## Поправки к главе СНиП II-V.1-62

Согласно сообщению Управления технического нормирования и стандартизации Госстроя СССР в главу СНиП II-V.1-62 «Бетонные и железобетонные конструкции. Нормы проектирования» внесены поправки.

**К п. 7.42 (стр. 50).** Рис. 20 заменяется следующим рисунком,

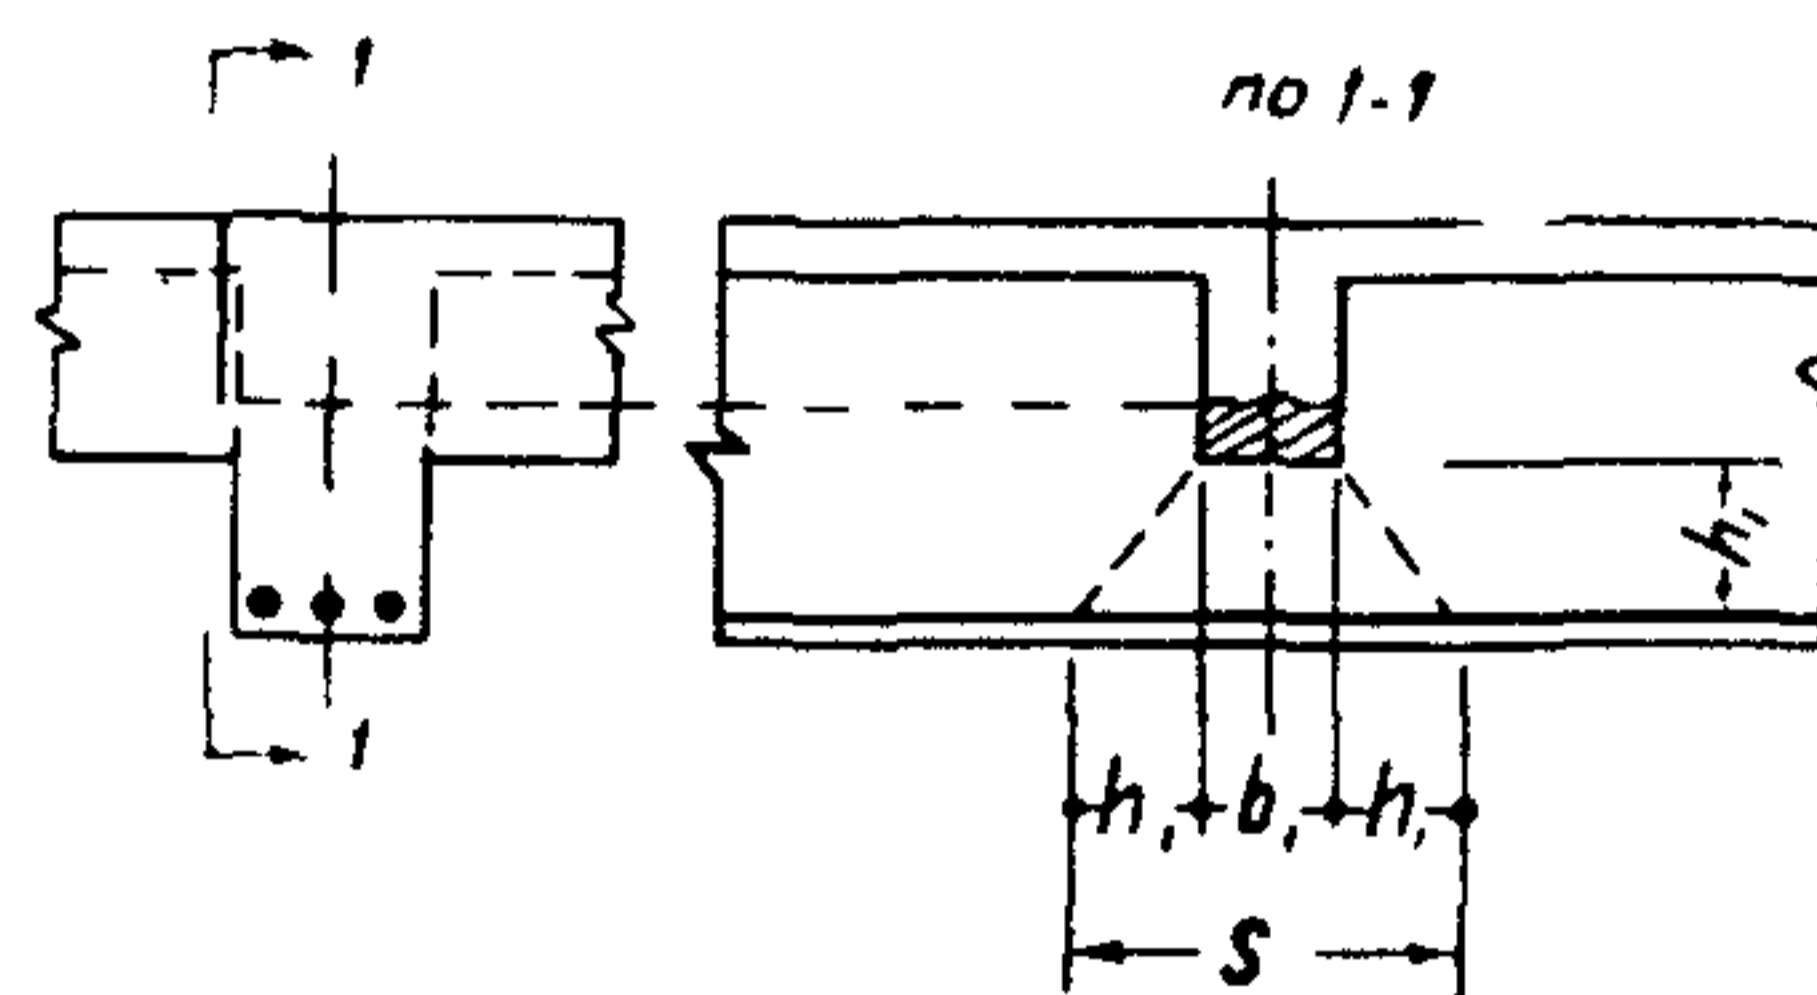
в котором размер  $S$ , определяемый по формуле (88), уточняется

$$\langle S = 2h_1 + b_1. \quad (88) \rangle$$
